Réponses aux questions préparatoires PNM EPMO dans le cadre de l'échange entre les porteurs de projet EMDT, RTE et les membres du conseil de gestion.

Etude d'impact programme et expertises associées au projet de parc éolien en Mer de Dieppe – Le Tréport

12 octobre 2017

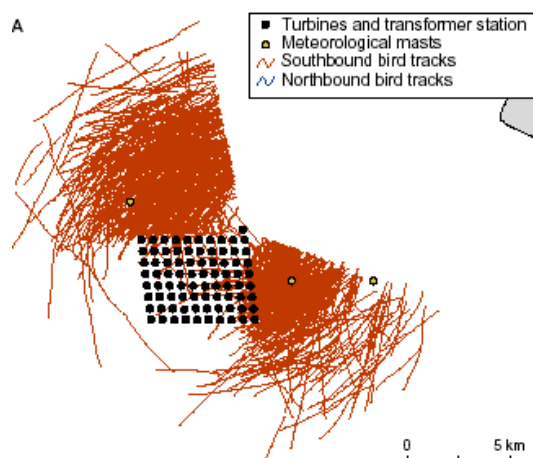
Question PNM : Est-il possible de justifier le choix de la note de la sensibilité, qui est différente de celles présentées dans les publications sources ?

Wade & Furness dans une publication de 2015 ont mis à jour les indices sur la base de nombreuses publications (sources plus récentes avec sources diverses) avec plusieurs espèces. Pour les espèces non traitées par Wade & Furness, ce sont les coefficients de Garthe & Hüppop (2004) qui ont été utilisés. Pour les espèces non traitées par les deux publications, les coefficients des espèces plus proches ont été pris en compte. Il y a en effet une erreur de saisie (cormoran) dans les indices du tableau présenté mais ceci ne remet pas en cause la catégorisation des sensibilités présentées en tableau 30 du volet avifaune du cahier des expertises annexé au document 3 de l'étude d'impact programme
